DIVISIONE V – SISTEMI DI VALUTAZIONE AMBIENTALE

OGGETTO: [ID_VIP: 5555] – Valutazione preliminare ai sensi dell’art. 6, comma 9, del D.Lgs. 152/2006 e ss.mm.ii. Progetto di riqualificazione delle linee previsto dal Piano di Razionalizzazione della Rete elettrica ad alta tensione nei Comuni di Tavazzano con Villavesco (LO) e Lodi. Razionalizzazione degli elettrodotti di Rete Srl (Ex RFI) Linea a 132 kV T. M23 “Melegnano RT – Lodi RT” e linea a 132 kV T. M25 “Lodi RT – Casalpusterlengo RT”.

Nota tecnica.

Figura 1 – Inquadramento generale degli interventi.

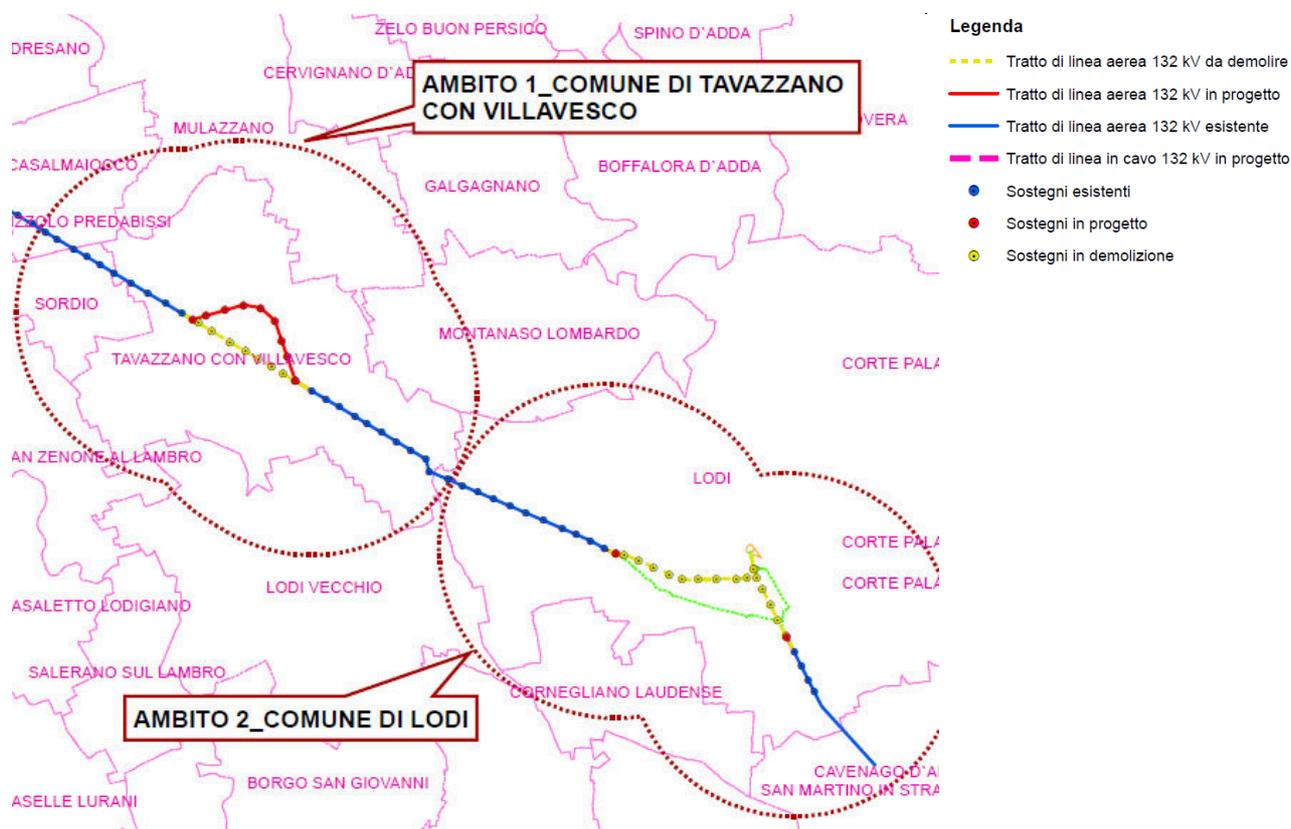
Considerando che il tracciato della variante aerea di prevista realizzazione si svilupperà parallelamente ad un'importante infrastruttura viaria esistente (SS9 Via Emilia) sfruttandone il corridoio visivo, si conferma ulteriormente la situazione di miglioria sotto il profilo percettivo-paesaggistico.” (cfr. Fig.1).

Figura 2 – Particolari degli interventi.

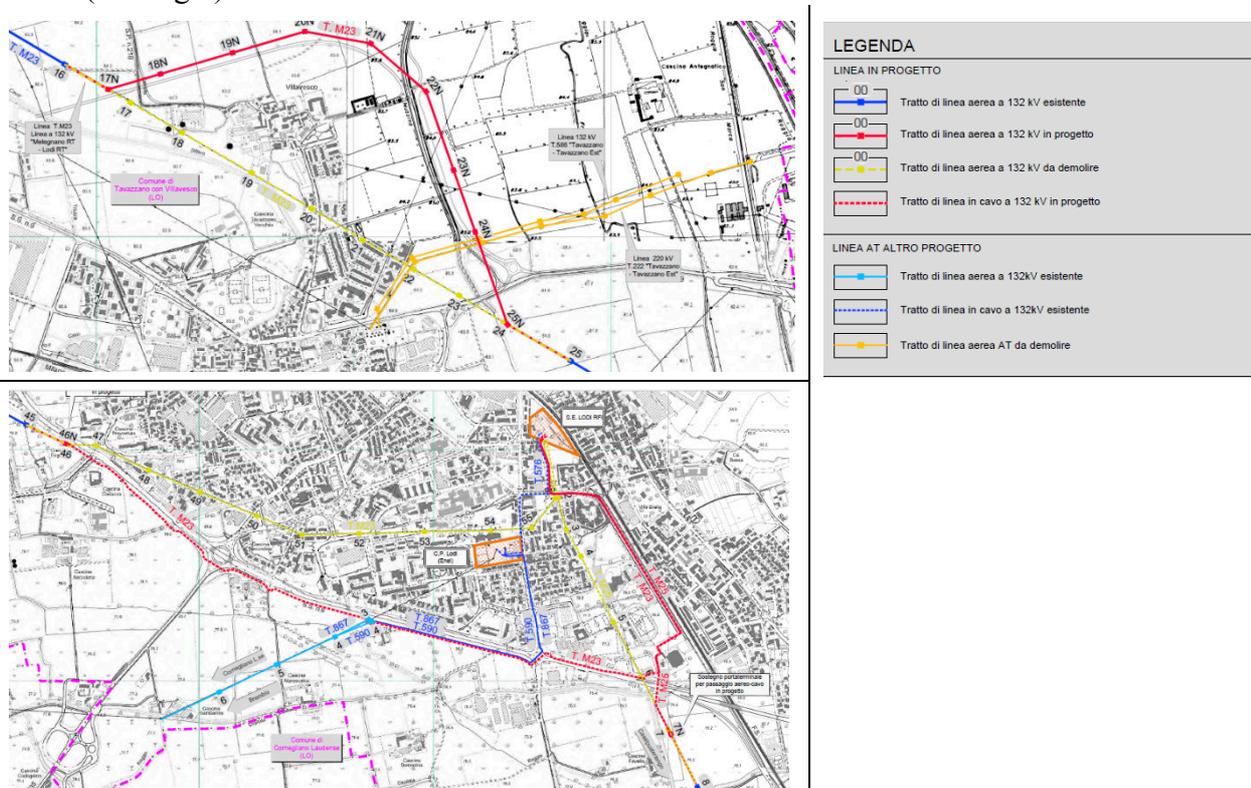
Nel complesso, le nuove opere consentiranno la demolizione di 25 sostegni e di 5,7 km di linea aerea (cfr. Fig.2).

A livello paesaggistico il nuovo assetto progettuale definisce una situazione di miglioria ambientale e paesaggistica dettata da una sostanziale minor presenza di sostegni aerei (25 sostegni da demolire a fronte della realizzazione di 11 nuovi sostegni).
